Notitie t.b.v. 1e nota van inlichtingen blad 1 van 5

Werk : Spoorzone, renovatie gebouw 90
Werknr. : 19-052
Betreft : begane grond vloer foyer
Datum : 27-01-2021
Behandeld door : Ir. J.J.W.J. Houben

Inleiding

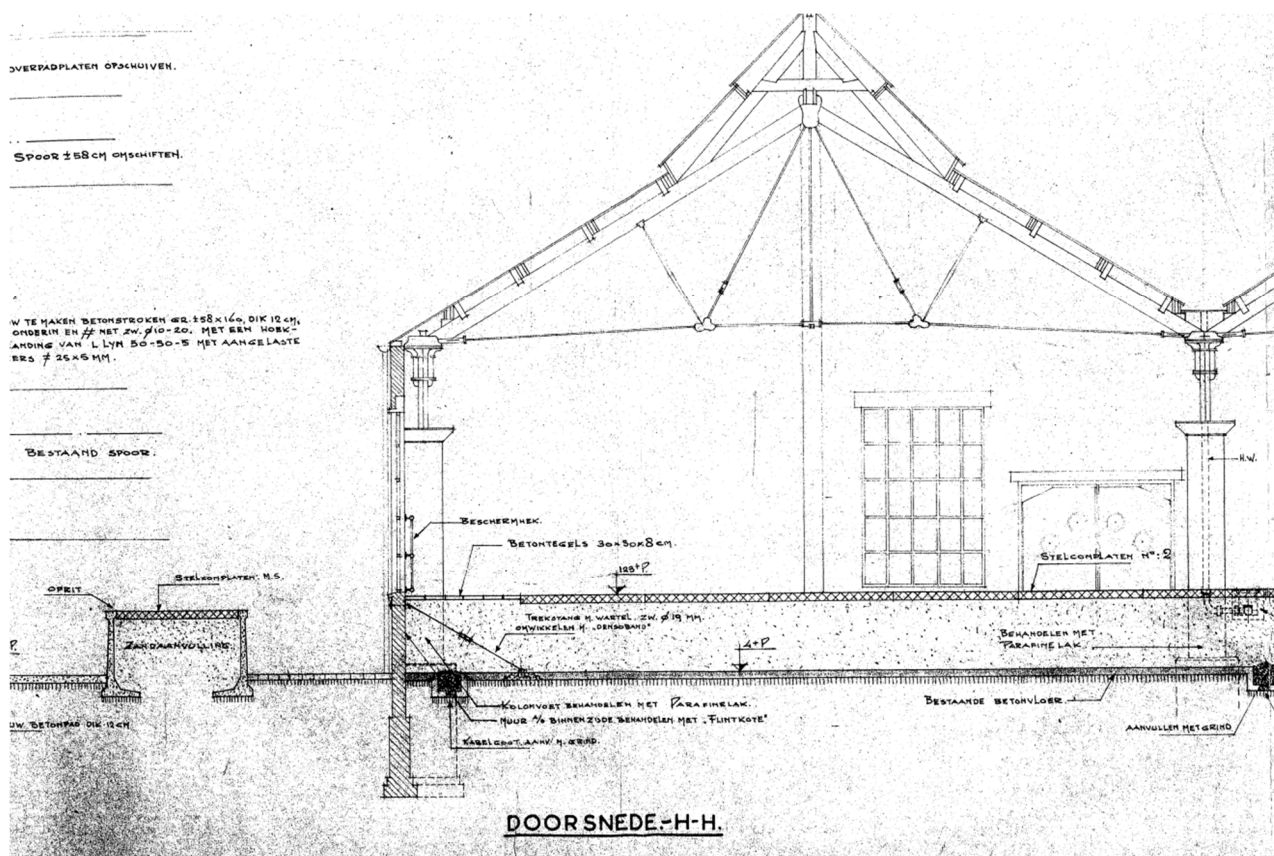
In de bestaande situatie is in het gebied van de nieuwe foyer een verhoogde begane grond vloer aanwezig, welke gesloopt wordt om een in een kleinere omvang met een nieuwe vloerconstructie in het nieuwe plan terug te komen.

Onlangs is in de archieven nog een tekening gevonden welke het ontwerpteam in de bestekfase nog niet ter beschikking stond. Hierop is te zien dat de bestaande bedrijfsvloer welke in het foyer gedeelte dient te worden gesloopt, onder de bestaande verhoogde vloer door loopt. Destijds is op deze vloer een zandpakket aangebracht waarop stelconplaten / betontegels zijn aangebracht. Om te voorkomen dat de gevels ten gevolge van deze horizontale belasting naar buiten worden gedrukt, zijn trekstangen aangebracht. Deze zijn door de metselwerk gevel verankerd en verankerd op de bestaande bedrijfsvloer.

Bestaande doorsnede.

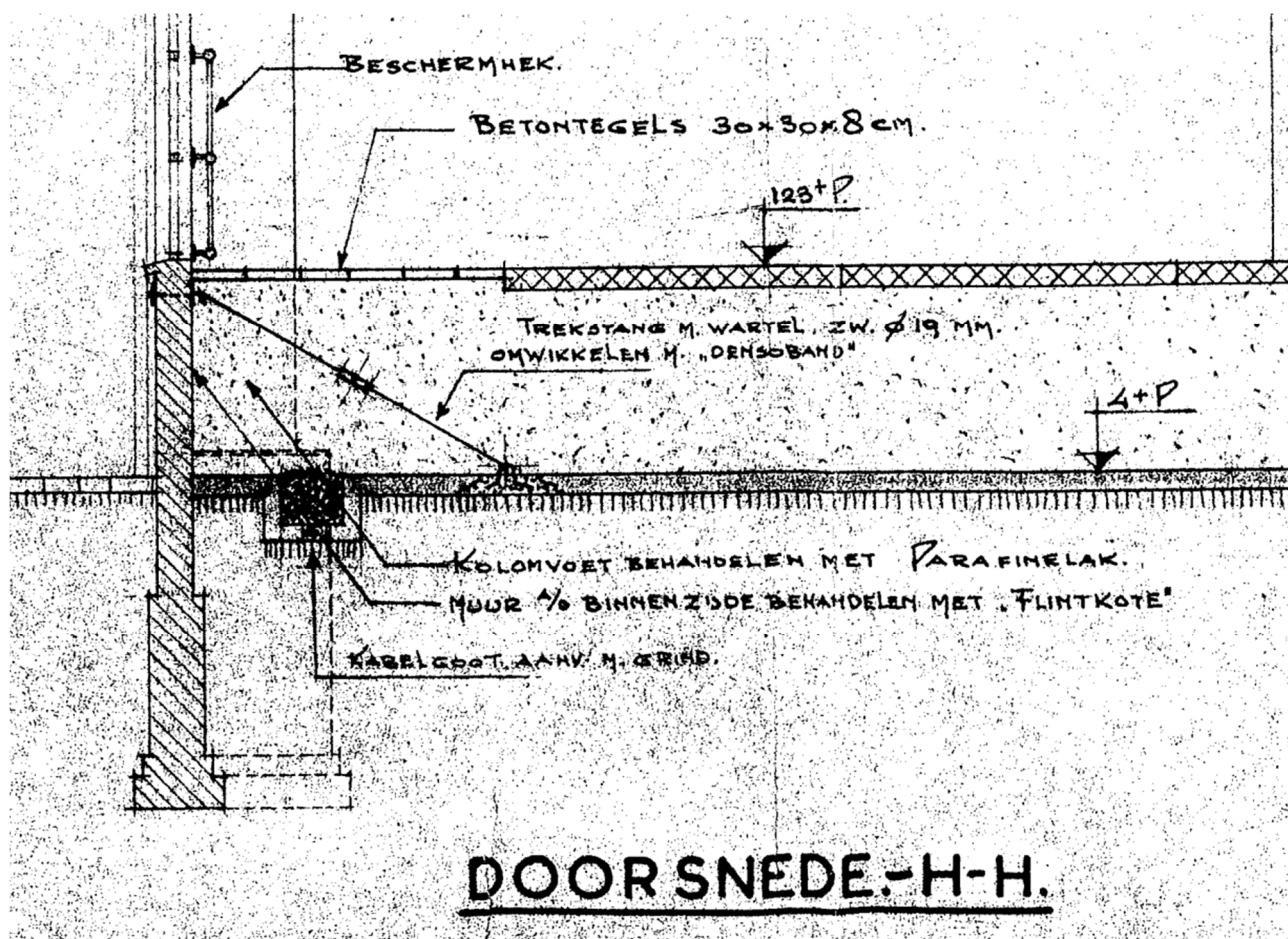
Op de volgende pagina's is deze bestaande tekening weergegeven.

De bestaande bedrijfsvloer ter plaatse van de foyer dient te worden gesloopt ter vervanging door een geïsoleerde betonvloer. Gegeven de vaststelling o.b.v. de bestaande tekening dat de bestaande bedrijfsvloer onder de bestaande verhoogde vloer doorloopt, dient de aannemer rekening te houden met betreffend deel te slopen bestaande vloer onder de bestaande verhoogde vloer. Het vloerdeel onder de verhoogde vloer in de nieuwe toestand (buiten de keerwanden) kan worden gehandhaafd.

Tevens dient de aannemer de staat van de bestaande verankeringen van de gevel in het werk te controleren.

Fragment bestaande doorsnede.

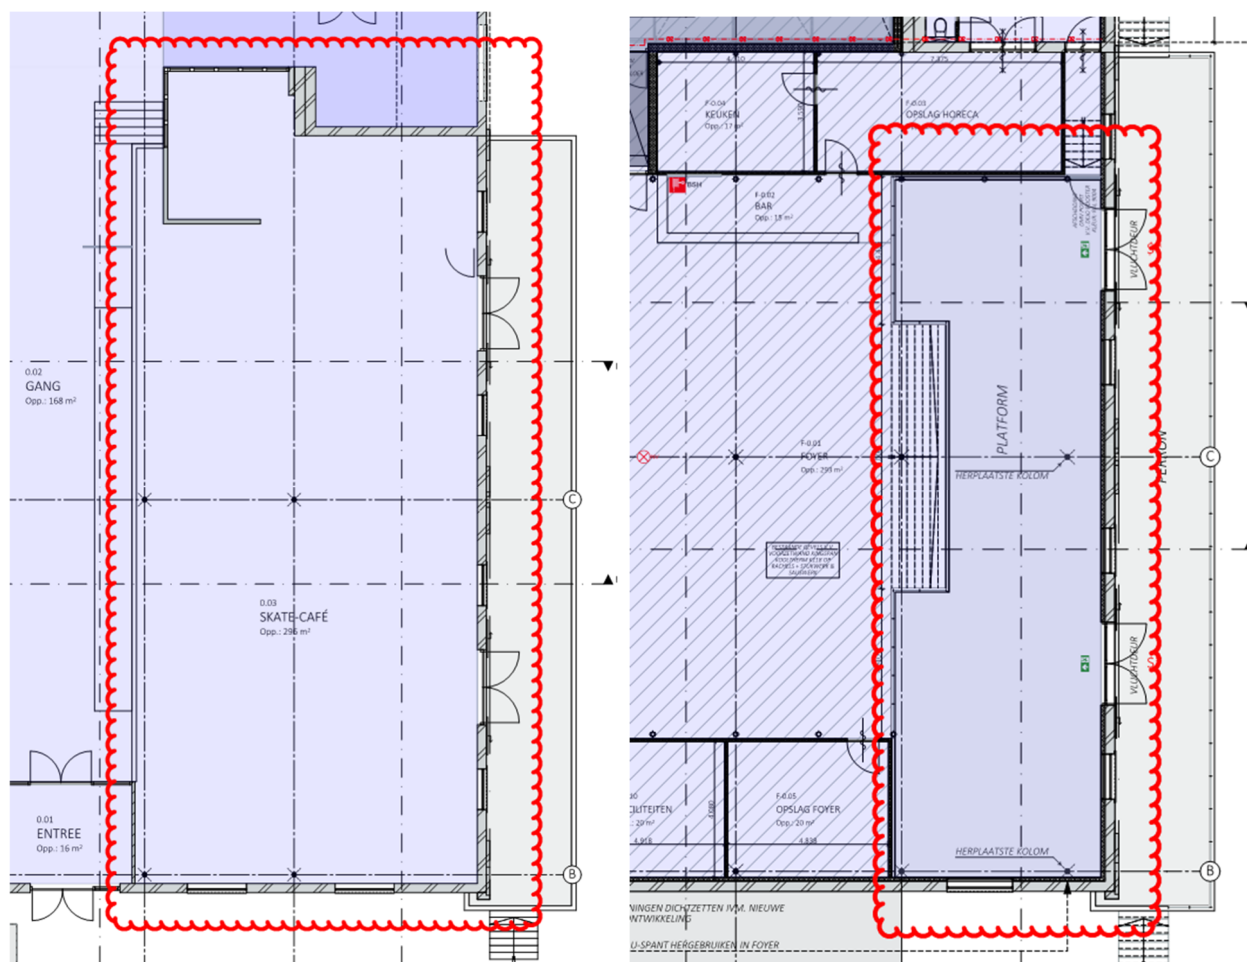
Links de bestaande verhoogde vloer en rechts de nieuwe verhoogde vloer.
